環境の保全の見地からの意見の概要及び事業者の見解 ((仮称) 千種駅前計画に係る計画段階環境配慮書)

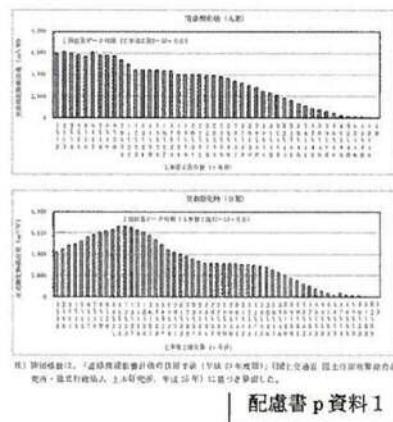
5	<p>p7 複数案の相違を</p> <p>A案の西側を5m程度西側境界に近づけたようですが、何m近づけたかを記載してください。図には縮尺図しかないので、距離が不明です。</p> <p>また、低層階建物北側をもう少し道路側に寄せるは、なぜ考えないのでですか。</p>	<p>B案は、A案と比較し地下1階部の西側壁面を約8m道路境界方向へ移動しています。</p> <p>低層階建物については、現在示している配置より北側に寄せることも今後検討していきます。</p>

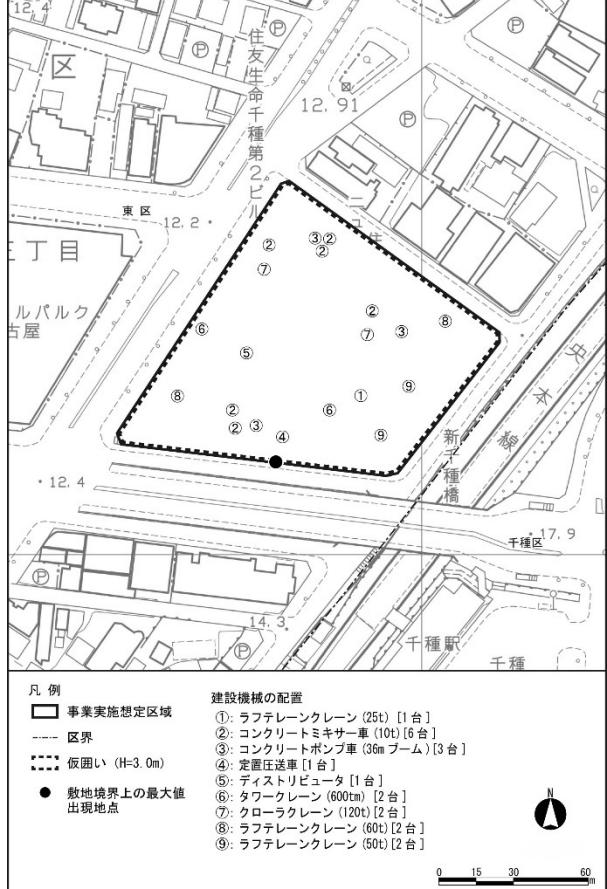
番号	市民等からの意見	事業者の見解															
13	<p>p28 有害大気汚染物質調査結果の単位間違い 環境基準が定められている物質 p28 指針値が定められている物質 p29 の測定結果が「$\text{オ}/\text{m}^3$」となっているが「$\mu\text{g}/\text{m}^3$」の間違いではないでしょうか。</p> <p style="text-align: right;">表 3-1-11 環境基準が定められている物質の測定結果（令和 5 年度）</p>

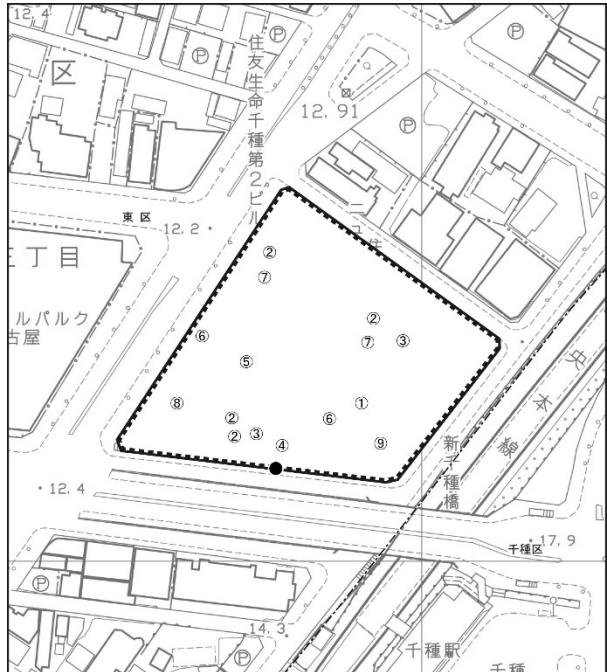
番号	市民等からの意見	事業者の見解																																																																			
16	<p>p33 在来線の騒音は千種2丁目だけか 「調査地域の周辺における在来鉄道騒音の調査結果は、表3-1-17に示すとおりである。令和3年度の調査結果は、軌道の中心より12.5m地点及び25m地点とともに58dBである。」とありますが、中央本線だけで8地点調査、そのうち14・掘割を選ばず13・高架を選んだ理由は何ですか。 掘割の場合の高さ別騒音の現地調査が必要です。</p> <p style="text-align: center;"> ウ. 在来鉄道騒音 調査地域の周辺における在来鉄道騒音の調査結果は、JR中央本線より12.5m地点及び25m地点とともに58dBである。 配慮書p33 </p> <p style="text-align: center;"> 表3-1-17 在来鉄道騒音の調査結果(令和3年度) </p>

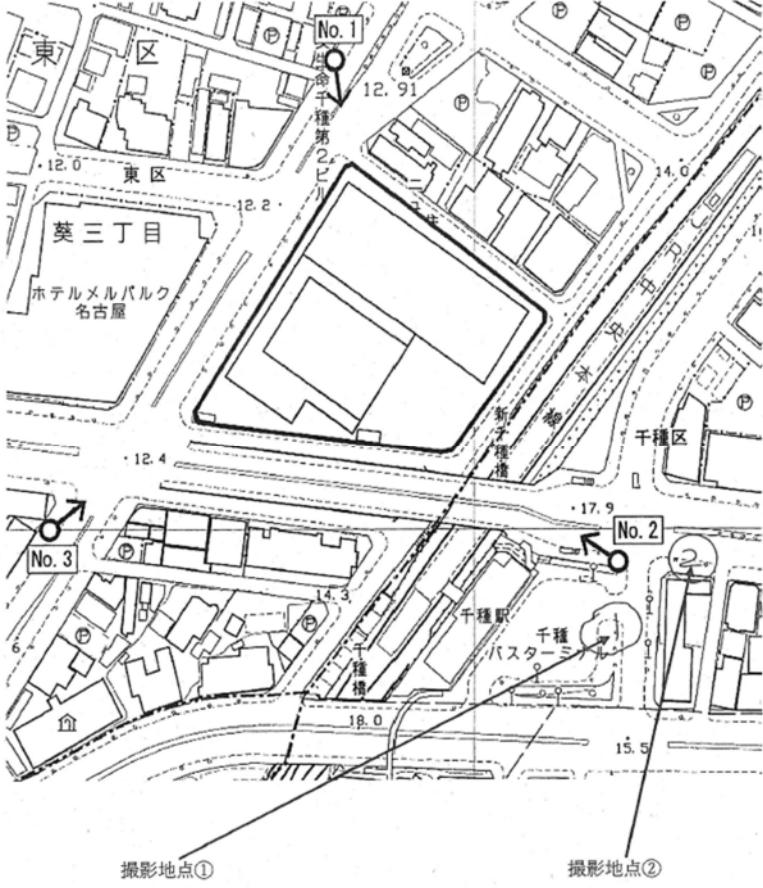
番号	市民等からの意見	事業者の見解
31	<p>p123 建設工事振動はどう確認したのか 建設工事振動の予測式だけは、「振動伝播理論式を用いた予測式の詳細は、資料5-2（p資料51）参照」とあり、記載してあるが、建設機械の配置図 p123, p124 があるだけです。主要な発生源から最大振動レベル地点までの距離を明記してください。図面に縮尺が書いてあるからいいだろうということでは確認できません。</p> <p>名古屋都市高速道路の出入り口の追加が環境影響評価対象外だとされ、正式な環境影響評価は行なわれなかつたが、地元説明や市議会の説明に必要として名古屋市の依頼により、名古屋高速道路公社は環境予測を行い、都市計画変更も行いました。ところが、名古屋高速道路公社は2024年6月に、都心アクセス関連事業（新洲崎先地区、黄金地区、栄・丸田町地区）では、騒音予測結果に誤りがあると公表しました。新洲崎地区では最大7dB、黄金地区では最大5dB、栄・丸田地区では最大3dB増加し、いずれの地区においても必要な環境保全対策を講じないと環境基準を満足しないというひどい間違いでした。</p> <p>こうしたことが起こらないよう、自分たちで確認できることは確認すべきです。建設振動予測は配置図上の距離が正確に出せなければ、確認のしようがありません。</p>	<p>主要な振動源と最大値出現地点の位置がわかるように、位置図を以下に示しました。</p> <p>【A案】</p>  <p>凡例</p> <ul style="list-style-type: none"> 事業実施想定区域 区界 ● 敷地境界上の最大値出現地点 <p>建設機械の配置</p> <ul style="list-style-type: none"> ①: バックホウ (0.45m³) [8台] ②: バックホウ (0.1m³) [4台] ③: クラムシェル (30t) [4台] ④: ダンプトラック (10t) [4台] ⑤: コンクリートミキサー車 (10t) [4台] ⑥: コンクリートポンプ車 (36m ブーム) [2台] ⑦: ラフテーレンクレーン (60t) [2台] ⑧: ラフテーレンクレーン (50t) [2台] <p>0 15 30 60</p>

番号	市民等からの意見	事業者の見解
		<p>【B案】</p>  <p>凡例</p> <ul style="list-style-type: none"> ■ 事業実施想定区域 --- 区界 ● 敷地境界上の最大値出現地点 <p>建設機械の配置</p> <ul style="list-style-type: none"> ①: バックホウ (0.45m³) [8台] ②: バックホウ (0.1m³) [2台] ③: クラムシェル (30t) [2台] ④: ダンプトラック (10t) [2台] ⑤: コンクリートミキサー車 (10t) [4台] ⑥: コンクリートポンプ車 (36m ブーム) [2台] ⑦: ラフテレーンクレーン (60t) [2台] ⑧: ラフテレーンクレーン (50t) [3台] <p>0 15 30 60 m</p>
